改善箇所説明図

シュート回転リング

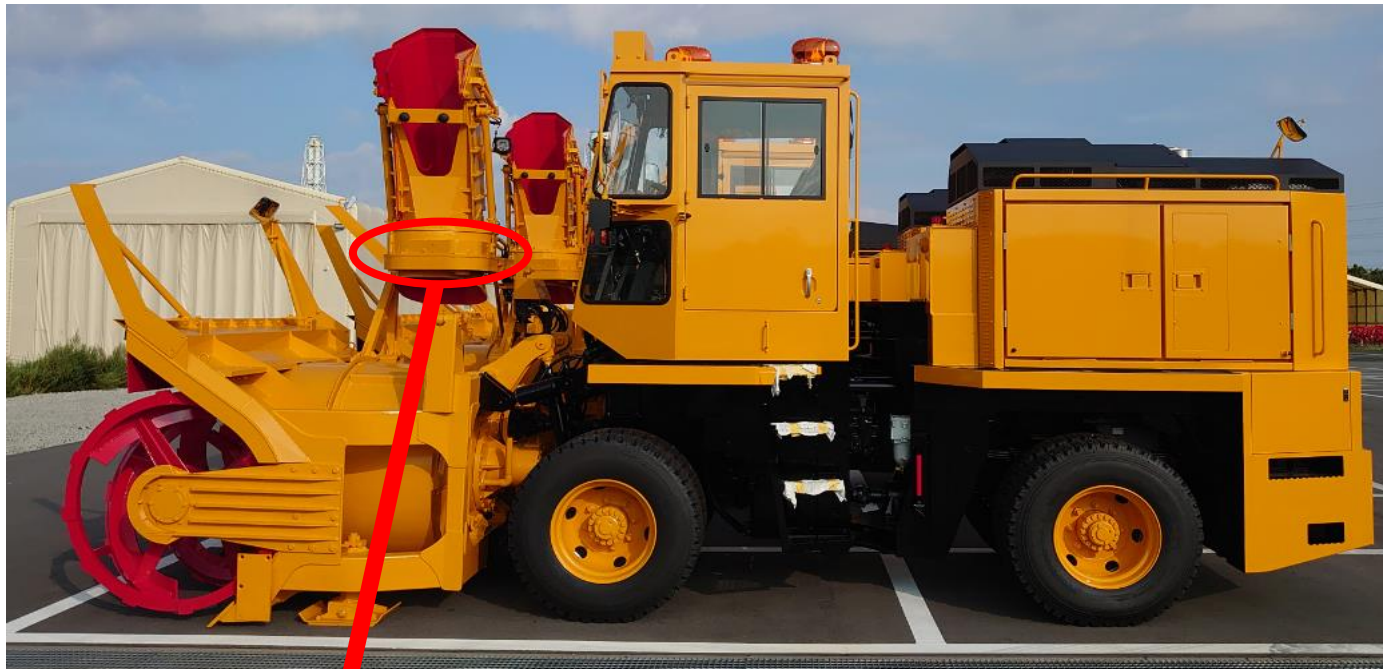
不具合発生箇所

不具合発生箇所

ロータリ除雪装置のシュート回転リングにおいて、製造工程が不適切なため、油圧ホースを保護するスプリングと回転リングとのクリアランスが確保できず、回転時に回転リングとスプリングが干渉することがある。そのため、回転時に保護スプリングの動きが阻害され、油圧ホースの接続部が損傷して油が漏れるおそれがある。

シュート回転リングの正規品に交換し、付随する部品（ホース、スプリング、電線）を、新品に交換します。

識別：車台番号打刻の下四桁目右部に黄色ペイントを塗布する。
